חוות דעת הנדסית - בדק בית

סוג הנכס: דירת מגורים, 5 חדרים

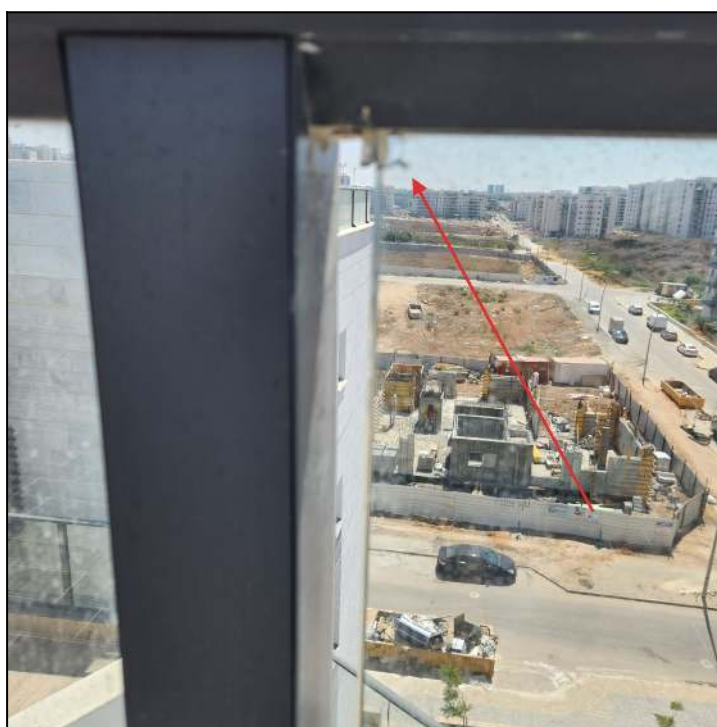
2.10 ממצא	זכוכית מעקה שבורה
מיקום	מרפסת
המלצה	יש להחליף לזכוכית תקינה
מחיר	800 ש"ח (מחיר ליחידה: 800 ש"ח, כמות: 1 קומפ')

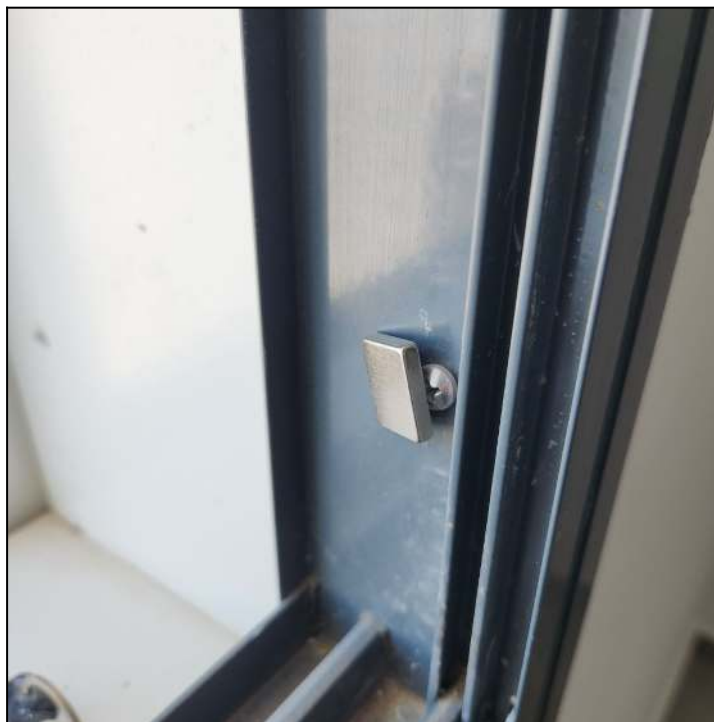
נעשה שימוש בברגים רגילים ולא אל-חלד בוטרינה / בחלון	2.18 ממצא
ממד	מיקום
נדרש להחליף בברגי אל חלד (נירוסטה)	המלצה
[תקן 4068 חלק 1 \]	תקן
100ש (מחיר ליחידה: 10ש, כמות: 10 קומפ')	מחיר

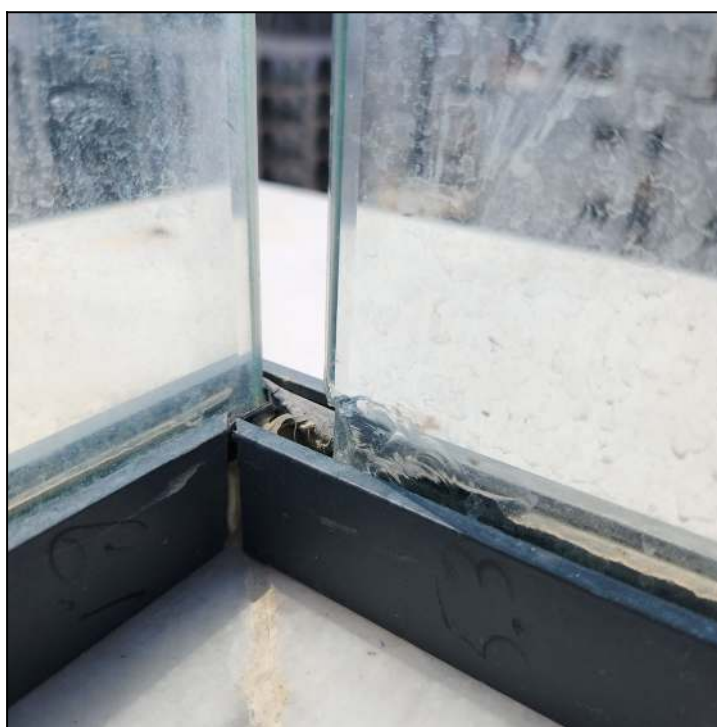
2.20 ממצא	זכוכית מעקה שבורה
מיקום	מרפסת
המלצה	יש להחליף לזכוכית תקינה
מחיר	800 ש"ח (מחיר ליחידה: 800 ש"ח, כמות: 1 קומפ')

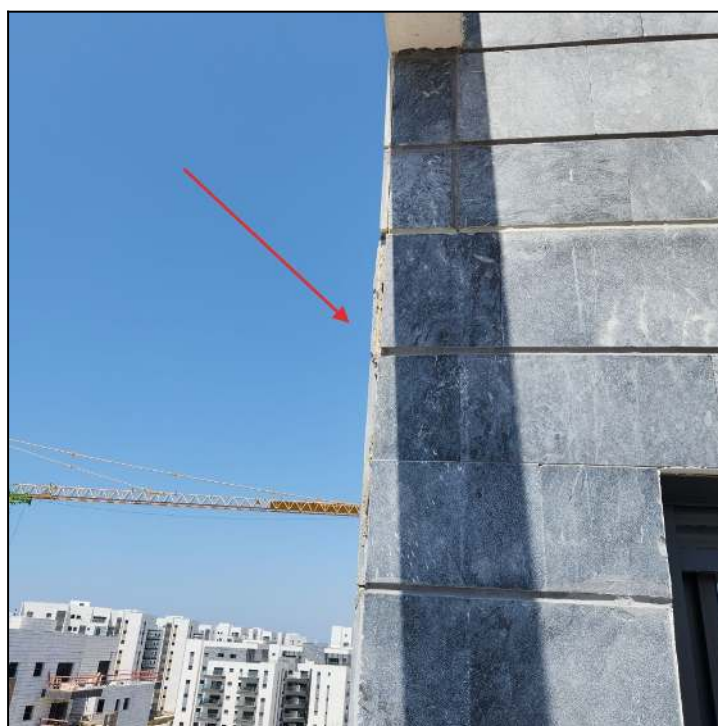
5.2 ממצא	חיתוך מסביב לאלמנט לא תיקני וחסר איטום .
מיקום	מרפסת
המלצה	יש לחתוך את האריחים מסביב לאביזר בצורת מעגל או ריבוע קרוב ככל האפשר . החיתוך יעשה באמצעות כלי חיתוך מתאים . איטום המרווחים יבוצע בעזרת חומר אטימה תיקני
מחיר	350 ש"ח (מחיר ליחידה: 350 ש"ח, כמות: 1 קומפ')

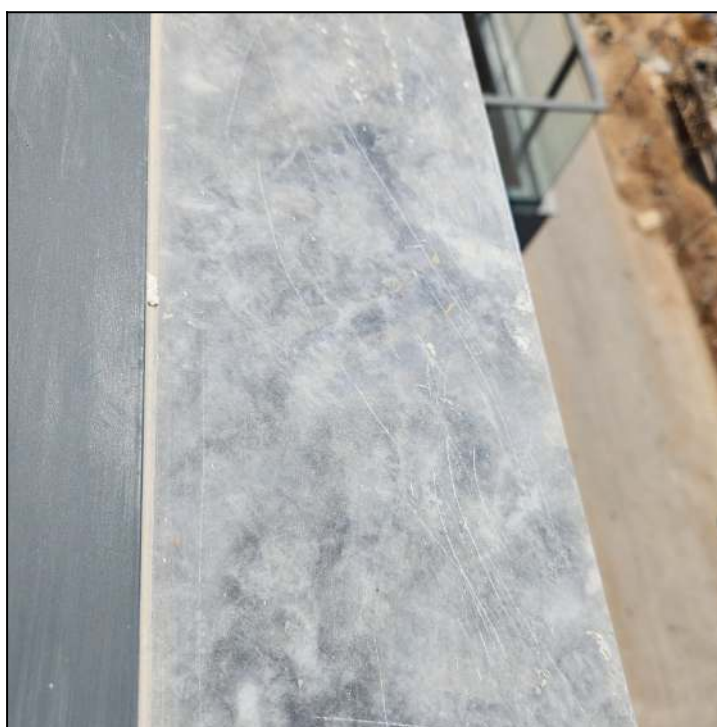
5.4 ממצא	אדני האבן שרוטים
מיקום	כלל החלונות בדירה
המלצה	יש להחליף או לתקן למראה חלק ואסתטי
מחיר	250 ש"ח (מחיר ליחידה: 250 ש"ח, כמות: 1 קומפ')

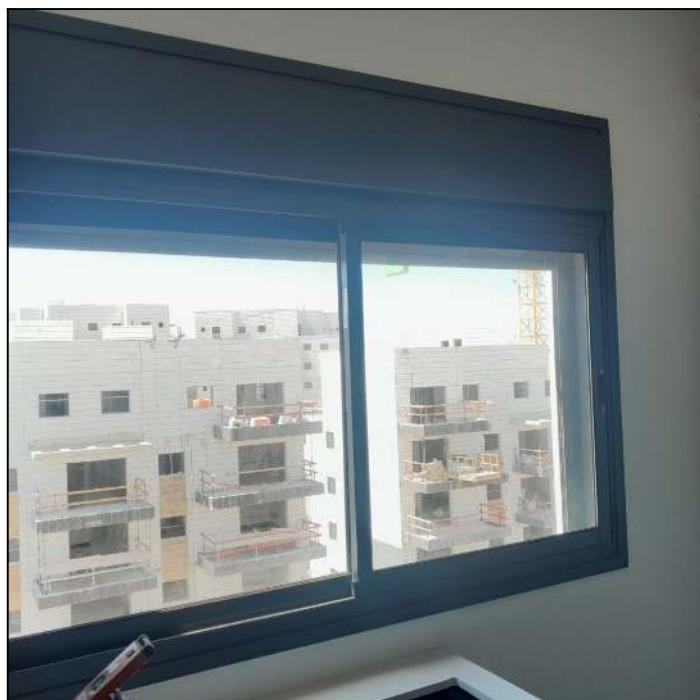
5.9 ממצא	נמצאו פגמים באבן (שברים/סדקים/כתמים)
מיקום	חלון מטבח
המלצה	להחליף אבן פגומה באבן חדשה תיקנית מאותו ספק וסוג גוון
תקן	[תקן 2378 חלק 4 סעיף 5.2.3.3]
מחיר	400ש" (מחיר ליחידה: 400ש" כמות: 1 קומפ')

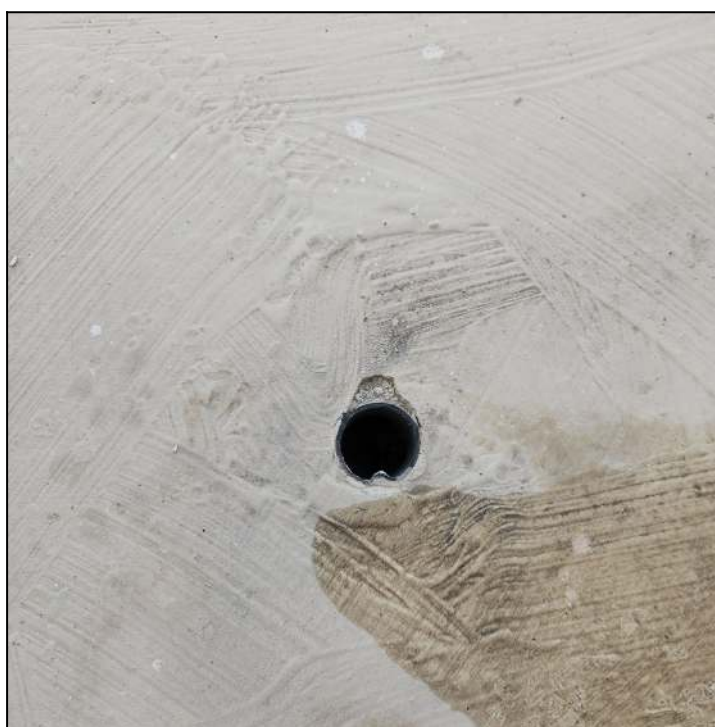
7.7 ממצא	רשת ניקוז חסרה
מיקום	מסתור כביסה
המלצה	להשלים רשת
מחיר	100 ש"ח (מחיר ליחידה: 100 ש"ח, כמות: 1 קומפ')

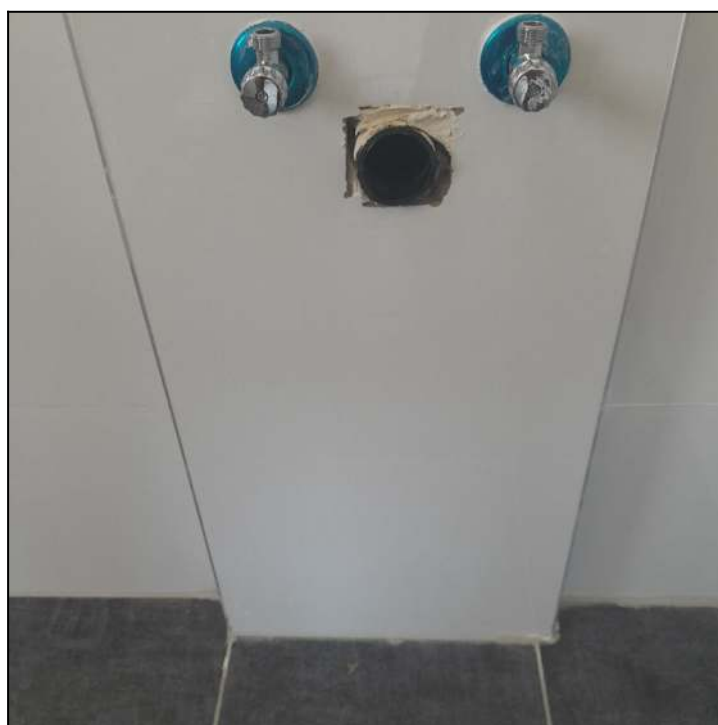
8.1 ממצא	חיתוך מסביב לניקוז לא תיקני .
מיקום	חדר רחצה יחידת מתבגר
המלצה	יש לחתוך את האריחים מסביב לאבזר בצורת מעגל או ריבוע קרוב ככל האפשר . החיתוך יעשה באמצעות כלי חיתוך מתאים . איטום המרווחים יבוצע בעזרת חומר אטימה תיקני
תקן	המפרט הכללי סעיף 10024 "במקומות בהם מותקן קולטן או אבזר אחר בריצוף, יש לחתוך את האריחים מסביב לקולטן או לאבזר בצורת מעגל או ריבוע קרוב ככל האפשר לאבזר או לקולטן. החיתוך יעשה באמצעות כלי חיתוך מתאים. איטום המרווחים יבוצע ב"רובה" חרושתית מתאימה"
מחיר	450ש (מחיר ליחידה: 450ש, כמות: 1 קומפ')

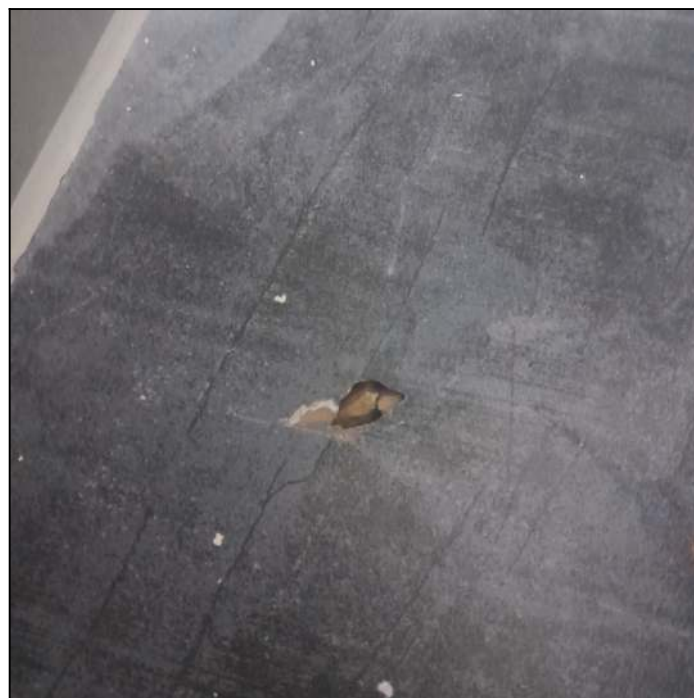
8.2 ממצא פגיעות ופגמים באריחים.	
מיקום	חדר רחצה הורים
המלצה	נדרש לפרק ולהחליף האריחים הפגומים באריחים מאותו ספק, סדרה וקוד גוון תואם
תקן	[תקן 1555 חלק 3 סעיף 5.1.2]
מחיר	400 ש"ח (מחיר ליחידה: 400 ש"ח, כמות: 1 קומפ')

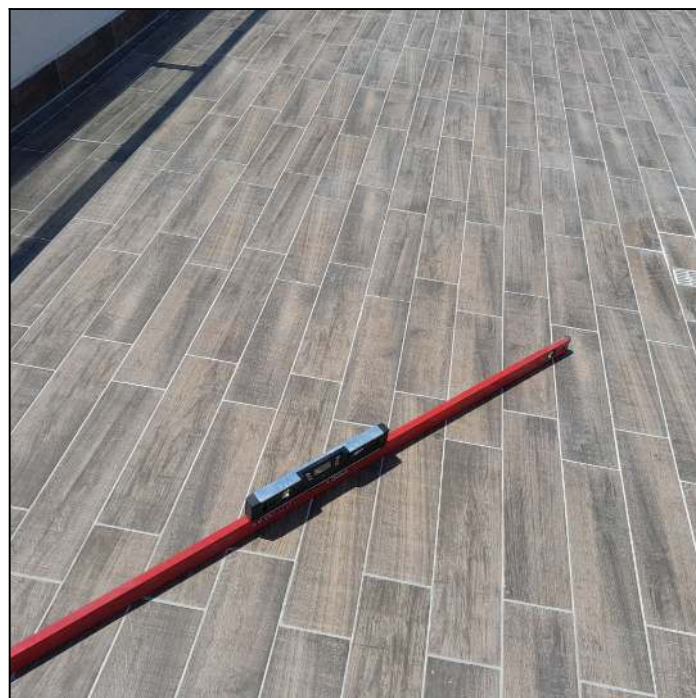
8.3 ממצא	שיפוע מרפסת חוץ נמצא לא תקין - לא בוצע בין 1%-5% כלפי פתח הניקוז
מיקום	מרפסת שמש
המלצה	לפרק ריצוף ולרצף את המרפסת לפי התקן שבין 1% ל-5% כלפי פתחי הניקוז
תקן	[תקן 1555 חלק 3 סעיף 3.2]
מחיר	1,000 ש"ח (מחיר ליחידה: 1,000 ש"ח, כמות: 1 קומפ')

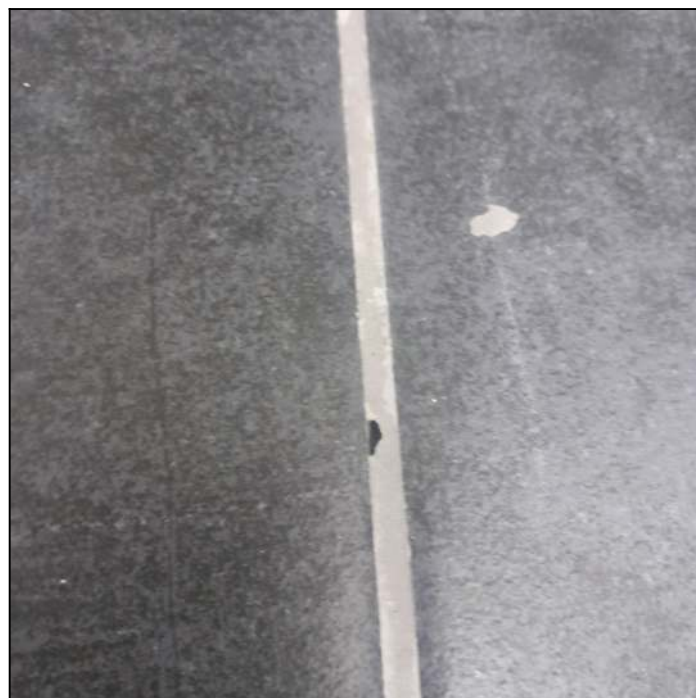
8.5 ממצא	לא בוצע מילוי רובה באופן תיקני
מיקום	חדר רחצה הורים
המלצה	יש להשלים חומר מילוי במישקים על פי דרישות התקן
תקן	[תקן 1555 חלק 3 סעיף 3.1]
מחיר	150 ש"ח (מחיר ליחידה: 150 ש"ח, כמות: 1 קומפ')

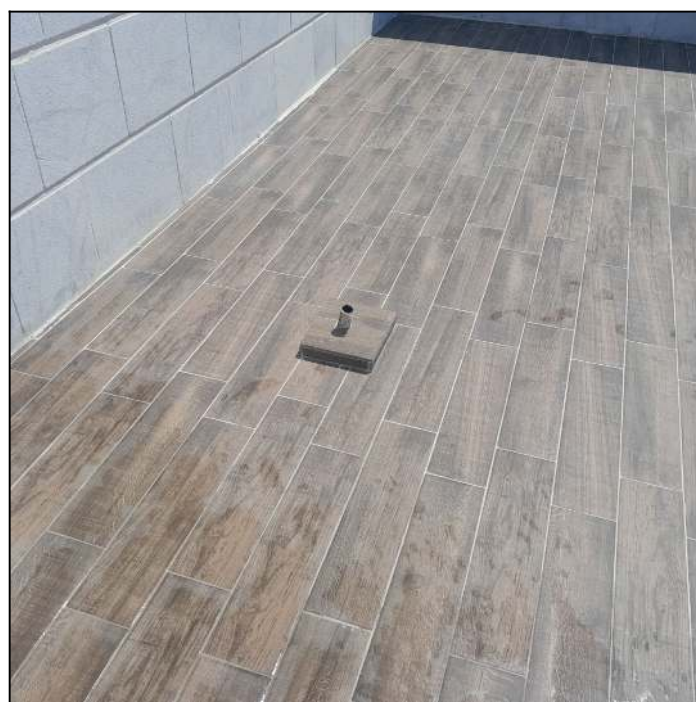
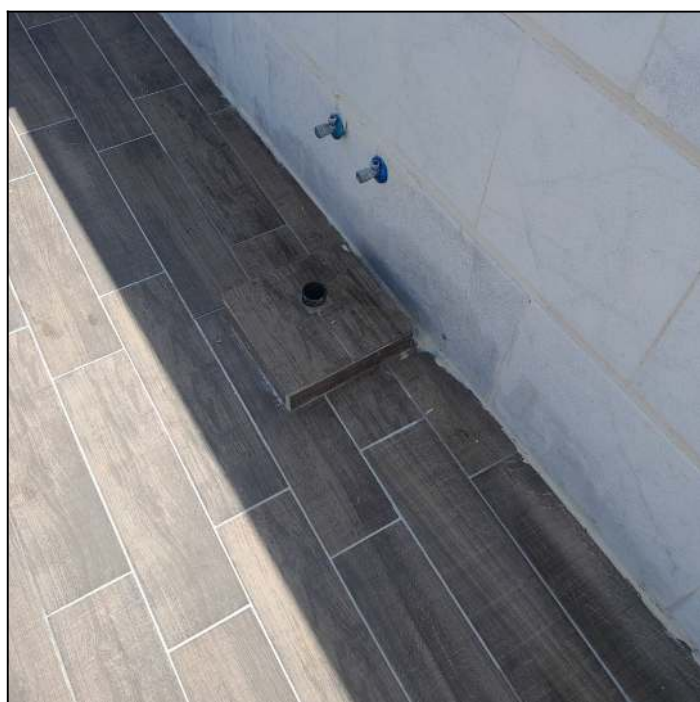
8.8 ממצא	הגבהה לניקוז בצורה לא אסטטית
מיקום	מרפסת שמש
המלצה	יש להנמיך לגובה המרפסת לפי מפרט
מחיר	650 ש"ח (מחיר ליחידה: 650 ש"ח, כמות: 1 קומפ')

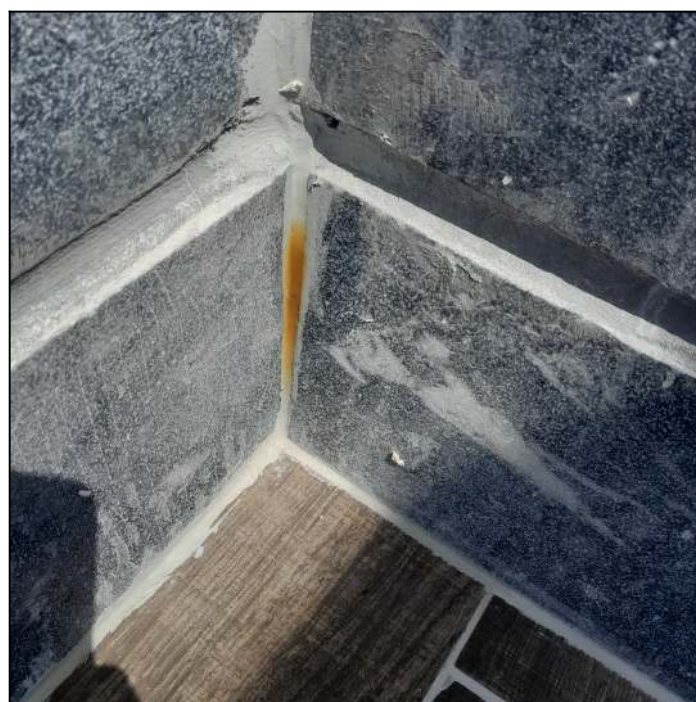
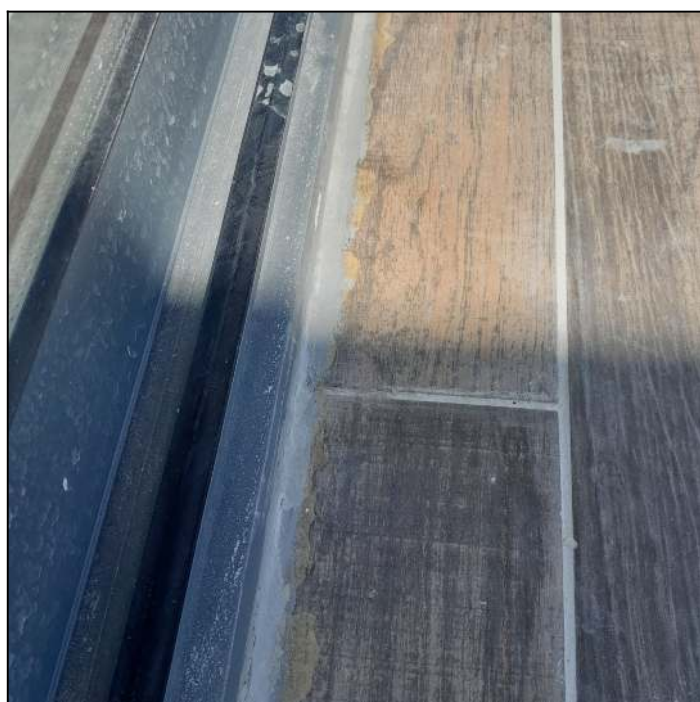
8.14 ממצא כתמים במישקים בין האריחים ועל האריחים	
מיקום	מרפסת שמש
המלצה	יש לנקות ולהחליף רובה תקינה. אריחים יש להחליף
מחיר	600 ש"ח (מחיר ליחידה: 600 ש"ח, כמות: 1 קומפ')

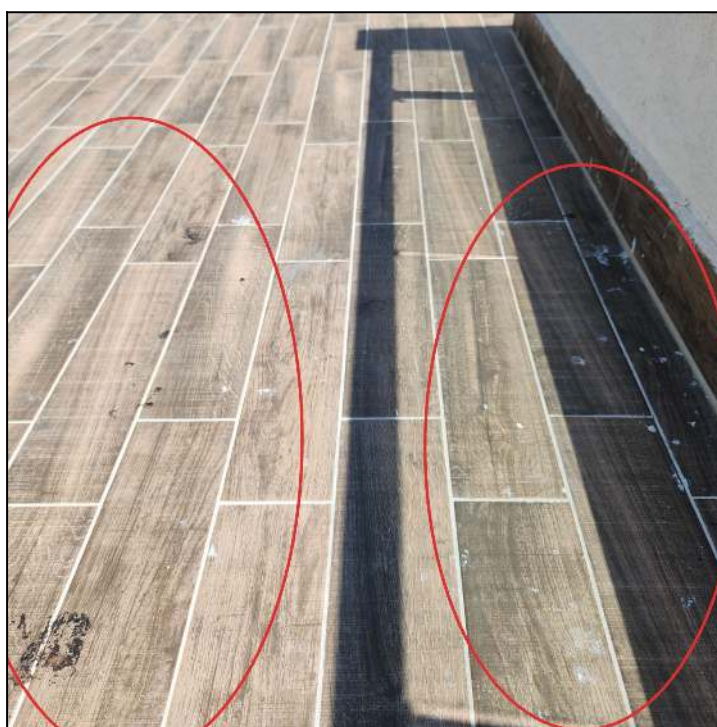
8.19 ממצא	שאריות צבע ואיטום על אריחים
מיקום	מרפסת
המלצה	נקיון כללי על הריצוף במרפסת
מחיר	150 ש"ח (מחיר ליחידה: 150 ש"ח, כמות: 1 קומפ')

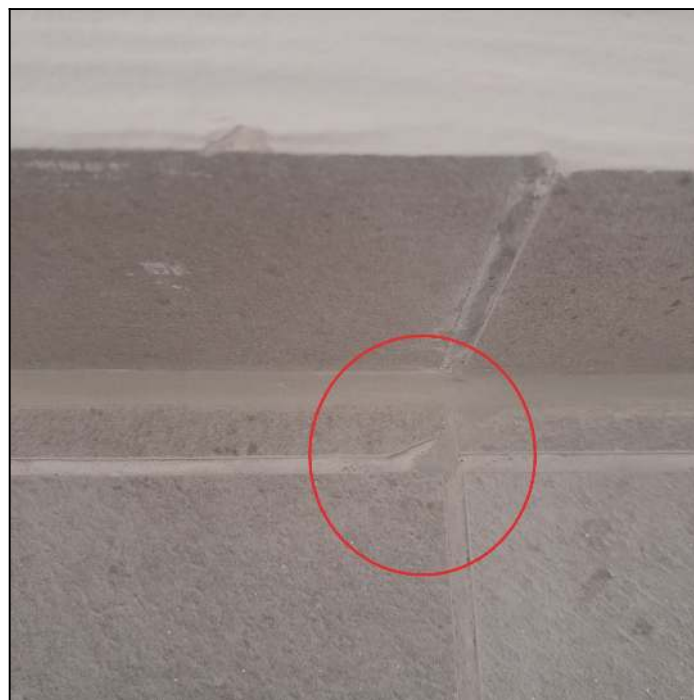
8.21 ממצא	פגיעות ופגמים באריחים.
מיקום	חדר הורים
המלצה	נדרש לפרק ולהחליף האריחים הפגומים באריחים מאותו ספק, סדרה וקוד גוון תואם
תקן	[תקן 1555 חלק 3 סעיף 5.1.2]
מחיר	450 ₪ (מחיר ליחידה: 450 ₪, כמות: 1 קומפ')

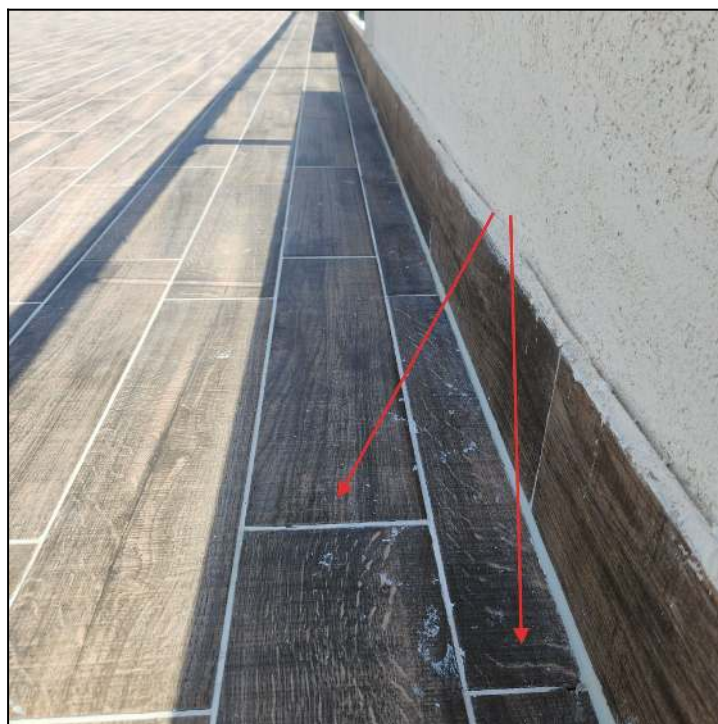
8.25 ממצא	לא בוצע מילוי רובה באופן תיקני
מיקום	מרפסת
המלצה	יש להשלים חומר מילוי במישקים על פי דרישות התקן
תקן	[תקן 1555 חלק 3 סעיף 3.1]
מחיר	150ש (מחיר ליחידה: 150ש, כמות: 1 קומפ')

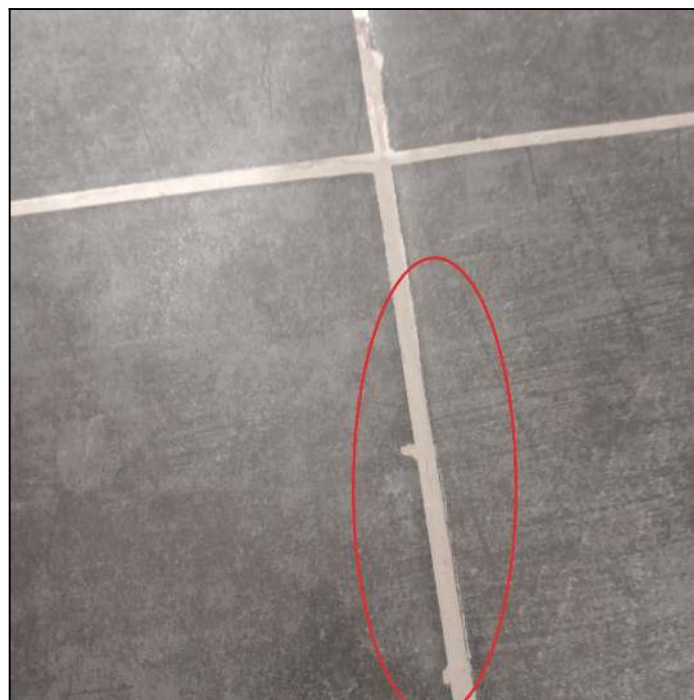
8.26 ממצא	פגיעות ופגמים באריחים.
מיקום	חדר רחצה הורים
המלצה	נדרש לפרק ולהחליף האריחים הפגומים באריחים מאותו ספק, סדרה וקוד גוון תואם
תקן	[תקן 1555 חלק 3 סעיף 5.1.2]
מחיר	450 ₪ (מחיר ליחידה: 450 ₪, כמות: 1 קומפ')

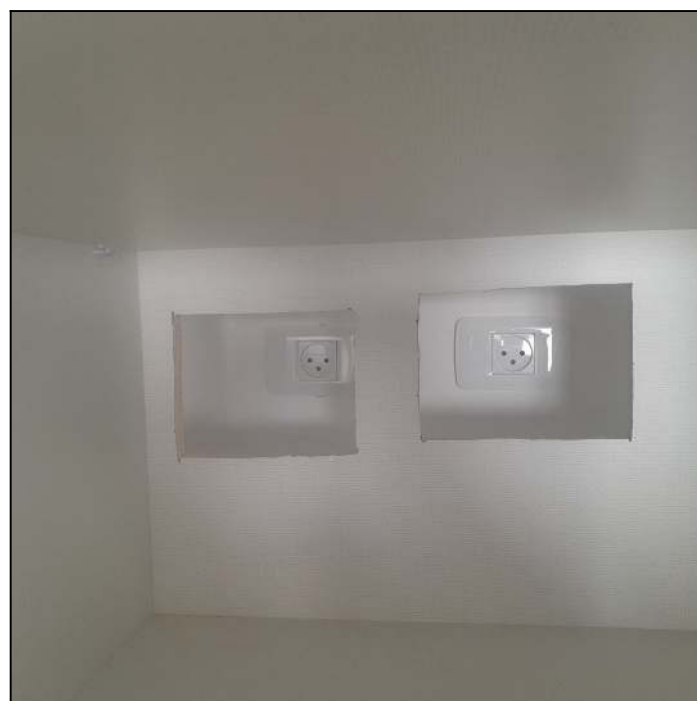
9.1 ממצא	חיתוך ארונות מאחורה בצורה לא אסתטית
מיקום	מטבח
המלצה	יש להחליף ולחתוך בצורה אסתטית בגב המטבח
מחיר	600 ש"ח (מחיר ליחידה: 600 ש"ח, כמות: 1 קומפ')

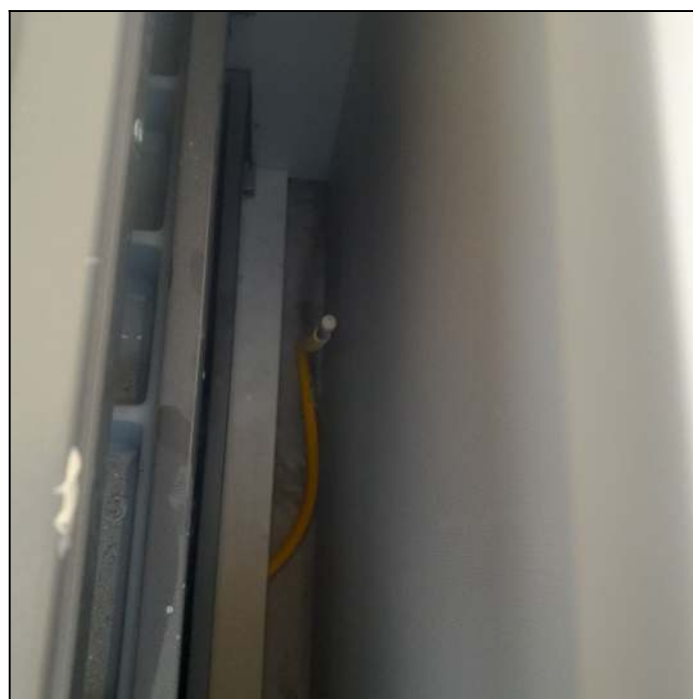
9.4 ממצא	אין גישה לנקודת חשמל שנמצאת בגב המטבח ולא נראה שיש שקע תלת פאזי
מיקום	מטבח מדיח וגז
המלצה	יש לבצע גישה על ידי פינוי או שינוי של הרכבת המטבח ככה שיתאפשר גישה לנקודת חשמל בגב המטבח ולוודא שיש נקודת חשמל תלת פאזי
מחיר	800 ש"ח (מחיר ליחידה: 800 ש"ח, כמות: 1 קומפ')
